Nota van beantwoording zienswijzen

BouwBusiness is van plan om aan de Zichtwei een appartementencomplex te realiseren. Het appartementencomplex bestaat uit zes bouwlagen met 24 appartementen. De gemeente Barendrecht is van plan om medewerking te verlenen aan deze bouwinitiatief, omdat het plan voldoet aan de voorwaarden zoals deze in het geldende bestemmingsplan “Lagewei - Vrouwenpolder” zijn opgenomen. Dat wil zeggen dat medewerking verleend kan worden, indien een uitwerkingsplan wordt opgesteld en het bouwplan aan de volgende voorwaarden voldoet: een hoogte kent van maximaal 19 meter, gestapelde bebouwing en maximaal 24 woningen. Het ontwerpuitwerkingsplan “Lagewei fase 3” en het ontwerpbesluit hogere waarden Wet geluidhinder lagen vanaf 7 juni t/m 18 juli 2019 ter inzage. Een ieder heeft de mogelijkheid gehad om binnen deze periode schriftelijk of mondeling een zienswijze in te dienen. Wij hebben de volgende zienswijzen ontvangen (zie tabel 1 hieronder). Ook zijn alle ontvangen zienswijzen toegevoegd in bijlage 4.

Bijlage 2: Berekening reflectiegeluid

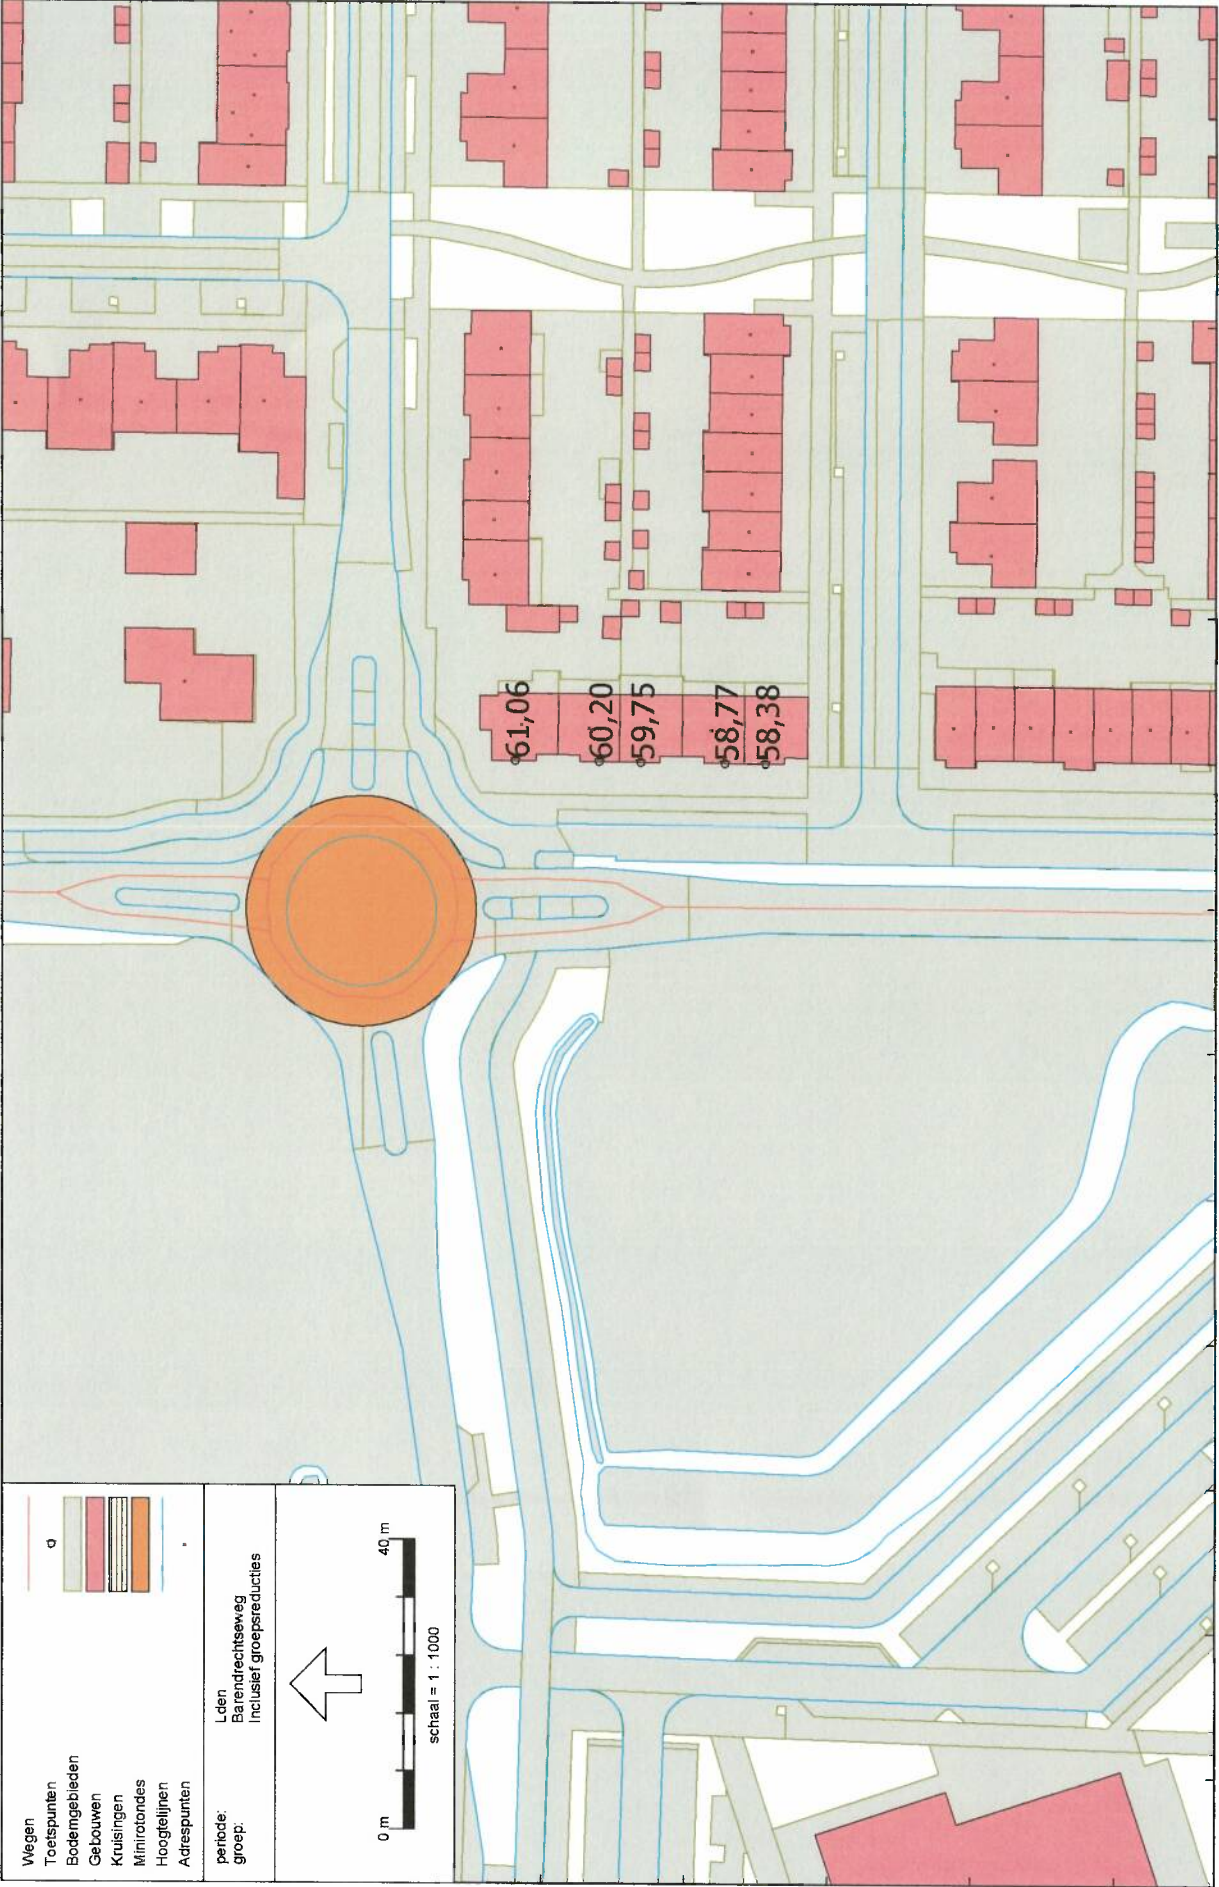
11. Indieners willen inzicht hebben in de terugkaatsende geluidseffecten op de gevel door komst van het nieuwe appartementencomplex. Ook de geluidseffecten van de warmtepompen wil men berekend zien;

Wat betreft geluidsreflectie van het nieuwe appartementengebouw naar de woningen aan de overzijde van de 3e Barendrechtseweg (435-443 (oneven)), bedraagt de reflectiebijdrage 0,03 dB tot maximaal 0,09 dB. Op grond van vaste jurisprudentie wordt een toename van 1,5 dB of minder gezien als een niet significante verandering van de geluidsbelasting die door het gemiddelde menselijk oor niet-waarneembaar is. De berekende verandering van de geluidsbelasting door de nieuwbouw leidt daarom niet tot een verslechtering van het woon- en leefklimaat voor de bestaande woningen langs de 3e Barendrechtseweg. In bijlage 2 zijn de resultatenafbeeldingen opgenomen. De gepresenteerde geluidsbelasting is de geluidsbelasting door het verkeer op de 3e Barendrechtseweg inclusief de reductie van 5 dB ex artikel 110g Wet geluidhinder.

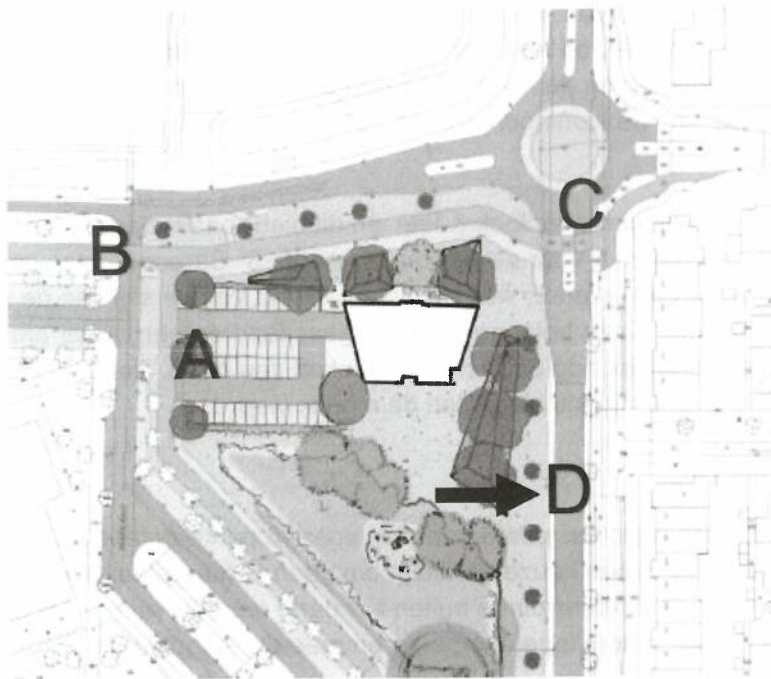
Volgens het uitwerkingsplan wordt er ruimte geboden voor 46 parkeerplaatsen uitgaande van 1,9 autos per woning. Er is een keuze gemaakt om geen parkeerplaatsen onder het pand te creëren, waardoor de parkeerruimte buiten het pand onnodig ruim moet zijn. Een gemiste kans wat ons betreft omdat inpandig parkeren meerdere doelen dient:

- gemak voor de kopers
- ruimtelijke winst op een toch al niet te grote kavel (meer groenmogelijkheden)
- mogelijkheden om lager te bouwen doordat de ruimte voor parkeerplaatsen gebruikt kan worden voor een ander ontwerp met een lager pand met een grotere 'footprint'
- meer mogelijkheden om het pand te situeren binnen het bouwvlak.

Geen handig gekozen ontwerp van het pand en parkeerruimte wat ons betreft en zeker de moeite waard om een ander ontwerp te onderzoeken. Voorbeelden in de omliggende wijk zijn aanwezig.

We begrijpen de reactie van de indiener. Echter in dit geval is gekozen om parkeren op maaiveld niveau op te lossen. Op het maaiveld is namelijk voldoende ruimte voor een goede inpassing van het parkeren. Zie ook A onder ad. 14.

Bijlage 5: Afstanden kaart

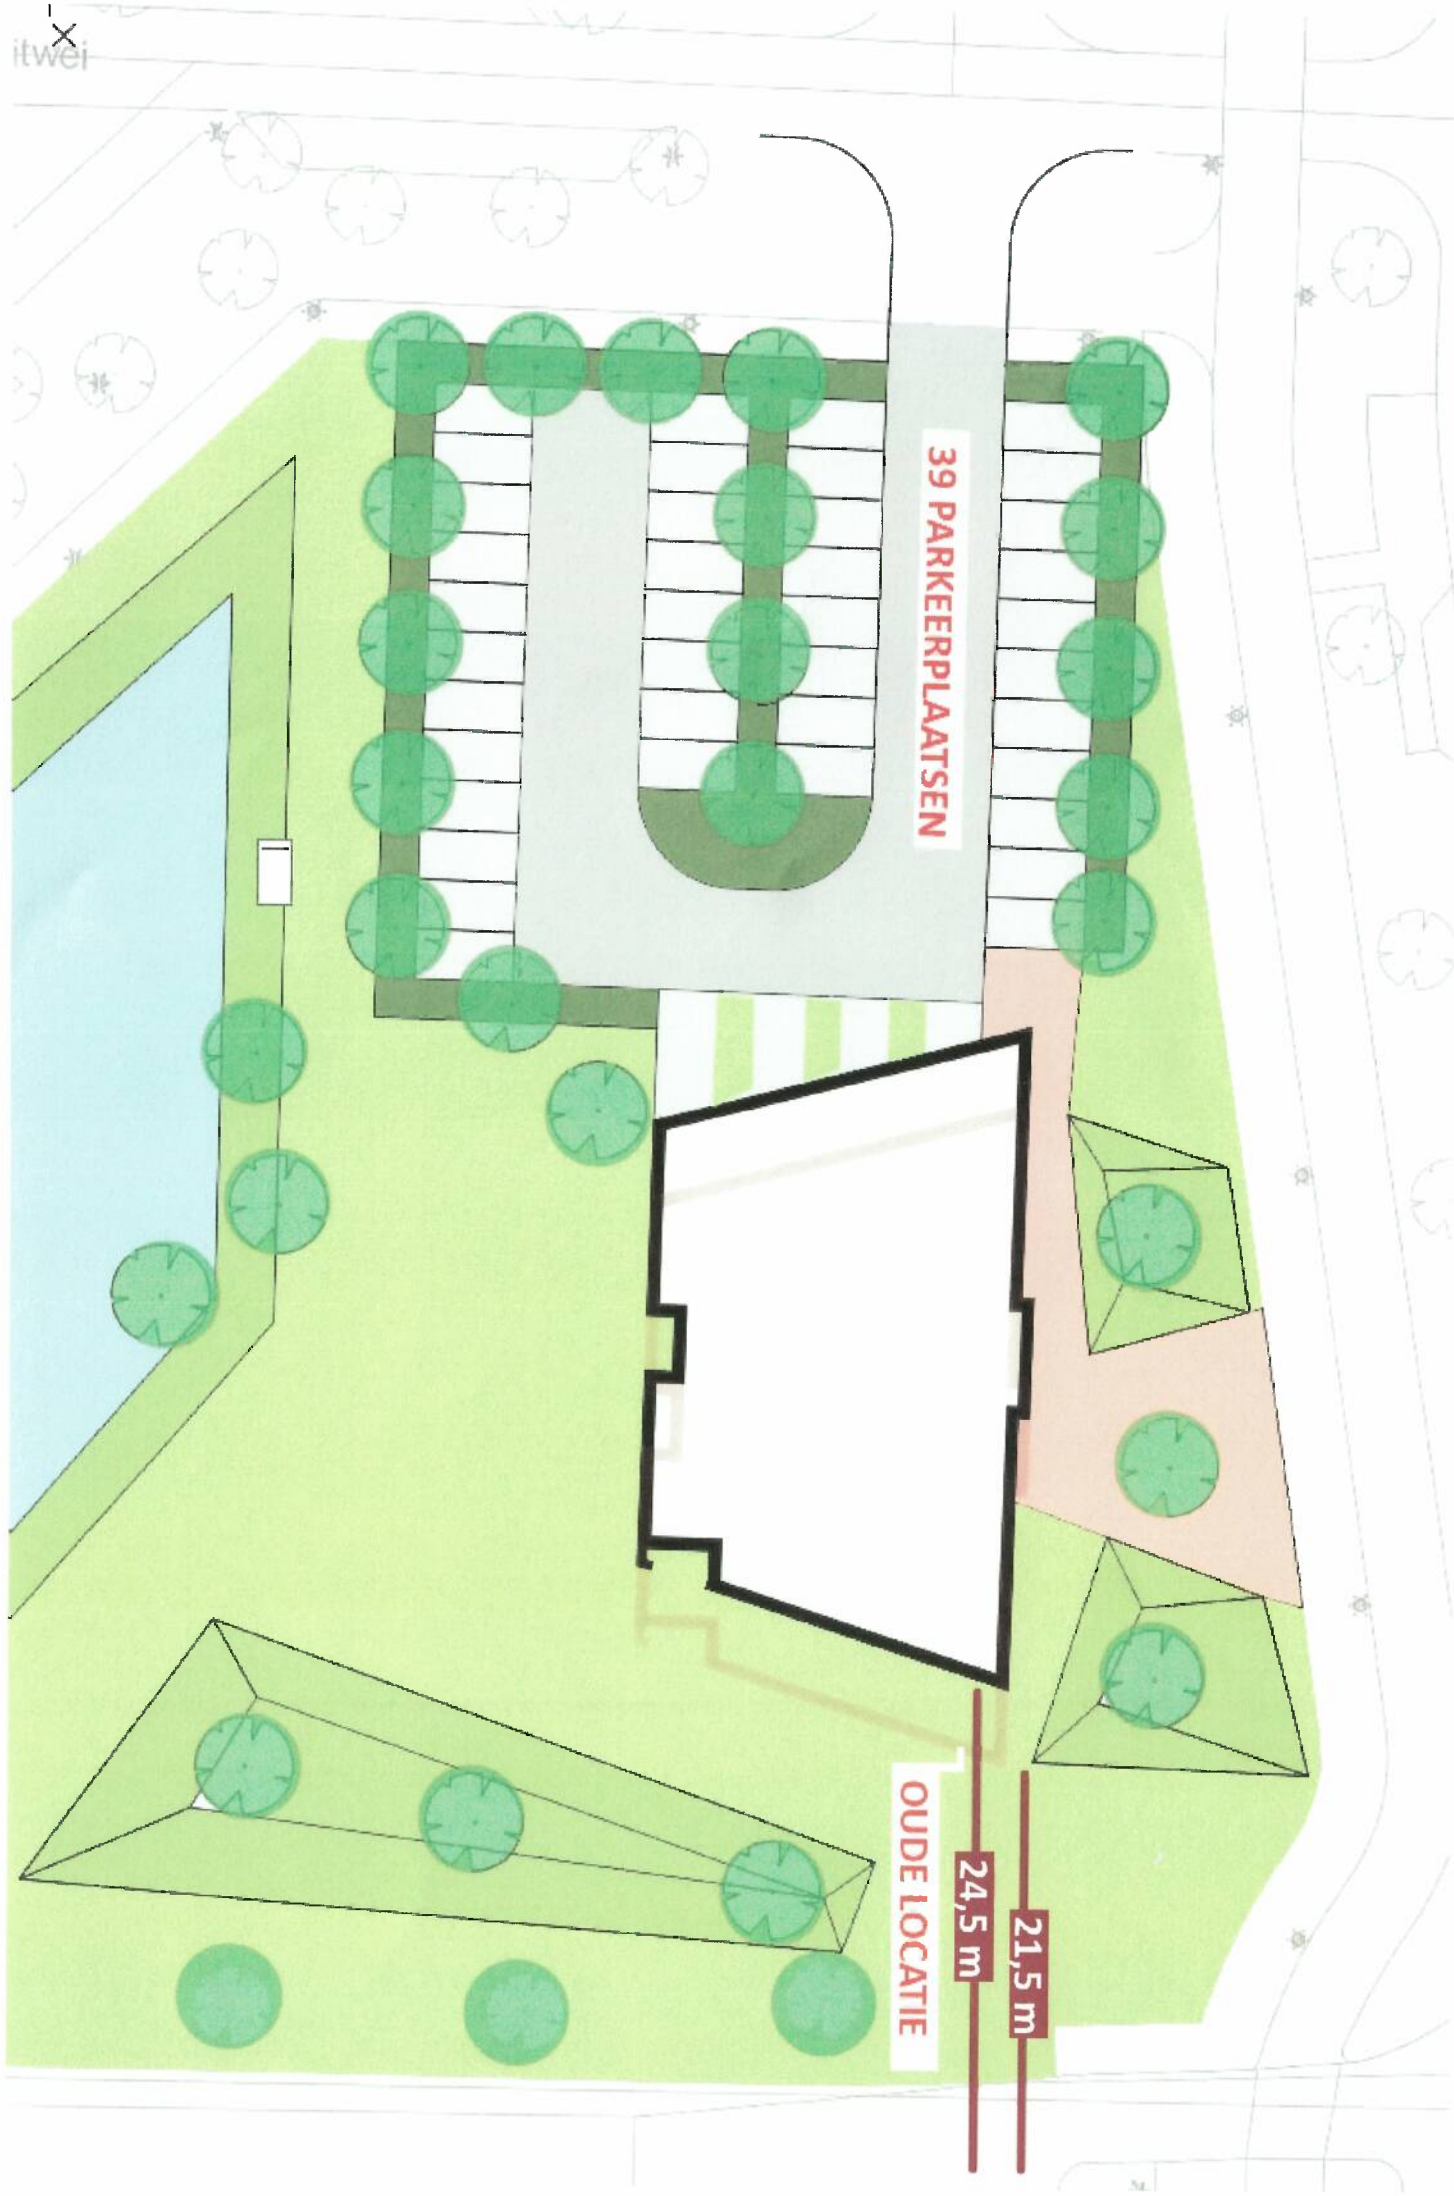
8. Indieners stellen verplaatsing van het bouwvlak voor, zodat het appartementencomplex minder dicht op de 3^e Barendrechtseweg gesitueerd wordt;
9. Indieners melden dat er vrij veel (dagelijks) (bijna) verkeersincidenten voordoen op de rotonde aan de 3^e Barendrechtseweg. Het nieuwe appartementencomplex staat volgens indieners te dicht op de rotonde. Met als gevolg dat voor verkeersdeelnemers slecht zicht ontstaat. Indieners vrezen dat – indien een kruising noodzakelijk is i.p.v. een rotonde – deze niet gerealiseerd kan worden door de beoogde situering van het appartementencomplex;

3. Indiener vindt de positionering van de nieuwbouw onhandig. Het staat veel te dicht aan de zijde van de Zichtwei, waardoor het nogal pontificaal voor de deur van de medebewoners aan de overkant van de weg komt te staan;

Naar aanleiding aan de ingediende zienswijzen is nogmaals een studie verricht of verplaatsing van het gebouw mogelijk is. Het gebouw is circa 21,50 meter (kortste afstand) vanaf het hart van de 3e Barendrechtseweg gesitueerd. Wat een behoorlijke afstand vanaf de 3e Barendrechtseweg is. Een verschuiving van het gebouw is slechts in beperkte mate mogelijk gebleken. Nu recent meer inzicht is in de woningtypologieën en prijssklassen van de woningen is een beperkte verschuiving van 3 meter van het gebouw in westelijke richting mogelijk. Zonder dat de vereiste parkeernorm en de vereiste waterpartij (in verband met voldoende waterberging) in het gedrang komt. Zie ook bijlage 5.
